鋼道路橋防食便覧(平成26年3月) 正誤表

R1. 6. 4

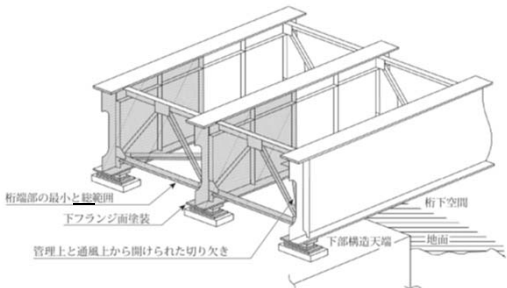
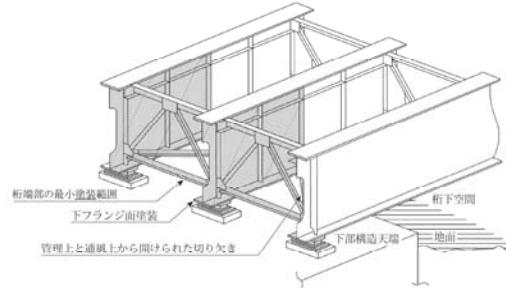
ページなど	誤	正	備考	摘要
II-64 表-II.4.2	表中「塗装工程」-「製鋼工場」-「プライマー」の「使用量 (g/m ²)」欄 160	(160)	160→(160)	①2014.7.31掲載 ②第2刷で修正
II-65 表-II.4.3	表中「塗装工程」-「製鋼工場」-「プライマー」の「使用量 (g/m ²)」欄 160	(160)	160→(160)	①2014.7.31掲載 ②第2刷で修正
II-115 図-II.7.1	<p>※1: 狭い部や部材角部などで部分的に劣化が進行している箇所については適宜補修を行いつつ、全体としては上塗り、中塗りの消耗を目安にして、防食下地が健全な段階で早期に塗替えを行うのが、重防食塗装系塗膜の維持管理の基本である。 なお、局部的に塗膜の損傷やさびが発生した場合には、図-II.4.2を参考に補修を行うとよい。 ※2: 旧塗膜のA、a塗装系が十分な塗膜寿命を有しており、適切な塗膜の維持管理体制がある場合や、橋の残存寿命が20年程度の場合には、工事上の制約の有無にかかわらず素地調整程度3種の塗替え塗装を適用しても良い。 ※3: 旧塗膜がb、b塗装系である場合には、素地調整程度2種で旧塗膜を全面除去して塗替え塗装を行う。 ※4: ここでいう「旧塗装系」とは、直近の塗替え塗装において採用された塗装系である。</p> <p>図-II.7.1 塗替え塗装系選定手順</p>	<p>*クリックすると拡大します</p> <p>図-II.7.1 塗替え塗装系選定手順</p>	図の修正	①2014.7.31掲載 ②第2刷で修正
II-115 図-II.7.1	表下の※1: ..., 図-II.4.2を参考に...	..., 図-II.4.1を参考に...	※1における図番号の修正	①2014.11.10掲載 ②第2刷で修正
